Nota van wijziging Projectplan Het Slijk

Reactie op ingediende zienswijze bij het ontwerp-projectplan en ambtshalve wijzigingen van:

Aanpak waterbodemverontreiniging Het Slijk te Maarssen (datum 19 april 2017)

Figuur 1: Overzicht saneren en aanleg isolatielaag van het zuidelijk moerasdeel

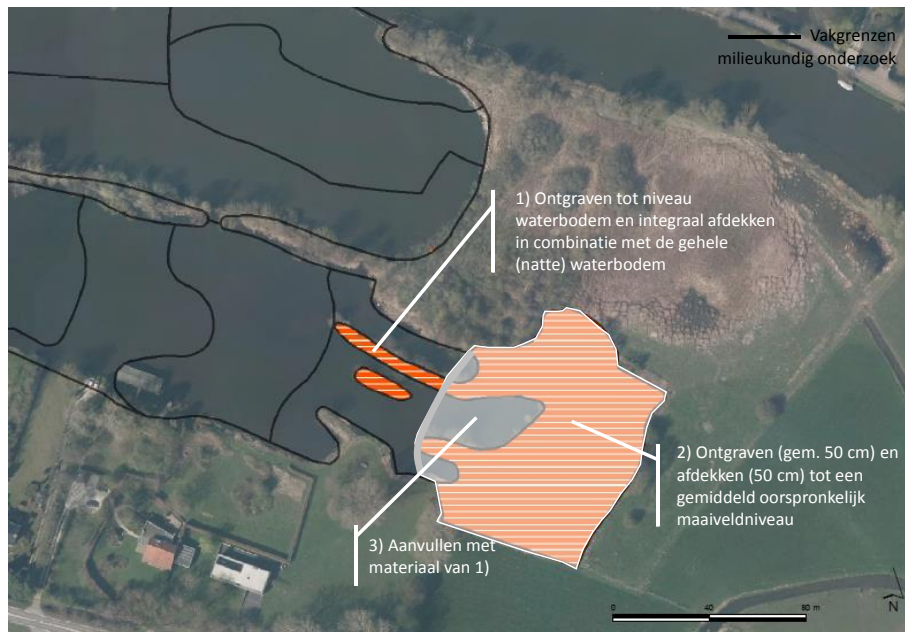
Vraag 4: Wat wordt de nieuwe oeverlijn

Antw: Op blz 21 van het projectplan is in figuur 1.5 weergegeven waar de nieuwe oeverlijn tussen moeras en water is gelegen. Onderstaand is in figuur 1 de situatie wat duidelijker weer gegeven. Dit betreft geen wijziging van het ontwerp.
